配付図書・入札方法・提案書にかかる質問の回答一覧表

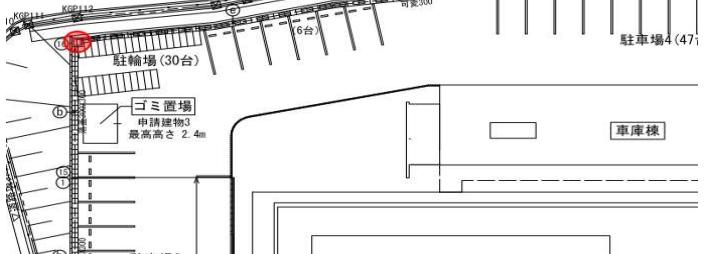
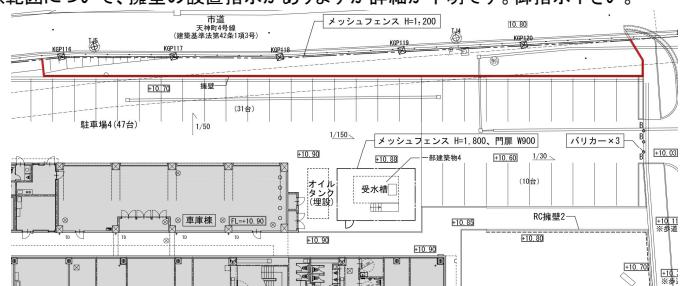
| 通し番号 | 質問について（原文のまま掲載） | | | 釜石市 |
|------|-----------------|----------|--|-------------|
| 24 | 意匠図 | 106 | WCライングについて、部分詳細図でライング壁の記載がありますが、壁下地が不明です。GB-St=12.5+壁仕上と考えて宜しいでしょうか。 | お見込みのとおりです。 |

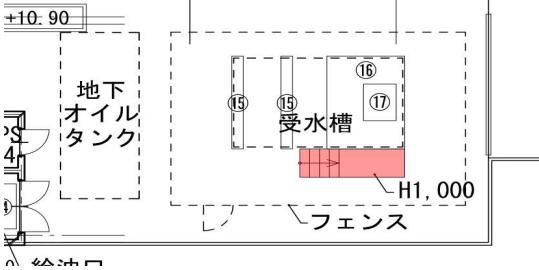
| 通し番号 | 質問について（原文のまま掲載） | | | 釜石市 回 答 |
|------|-----------------|----------------|---|----------------------------|
| 30 | 意匠図 | 31 91 94 | SD24aについて、法規チェック図・建具キープランでは防火設備、建具表備考欄では特定防火設備といい違います。法規チェック図・建具キープランを正とし防火設備と考えて宜しいでしょうか。 | お見込みのとおりです。 |

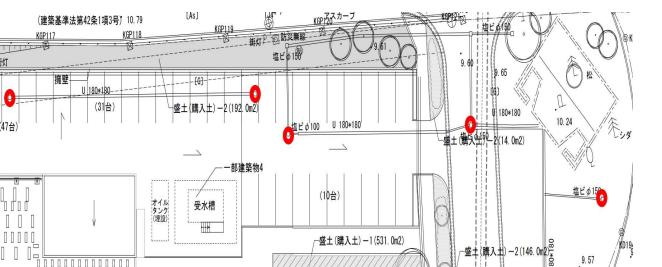
| 通し番号 | 質問について（原文のまま掲載） | | | 釜石市 回 答 |
|------|-----------------|--------------------------|--|---|
| 45 | 意匠図 | 22 | 1階平面図において、下図赤色範囲に架台の様な物が見られますが詳細が不明です。御指示下さい。  | S-073オイルタンク・受水槽配筋詳細図 2 受水槽配筋詳細図のデッキ部配筋要領図によります。 階段部分の配筋は通し番号49の回答のとおりとします。 |

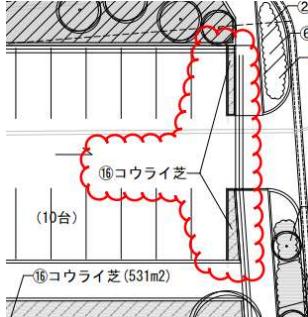
| 通し番号 | 質問について（原文のまま掲載） | | | 釜石市 回 答 |
|------|-----------------|------|---|---|
| 52 | 意匠図 | 180 | 下図赤色範囲について、桟が見られますが、詳細が不明です。桟のサイズ、蓋の仕様を御指示下さい。  | L-002外構図(雨水排水)を正とし、無しとします。 ※意匠図の156頁以降は欠番です。 |
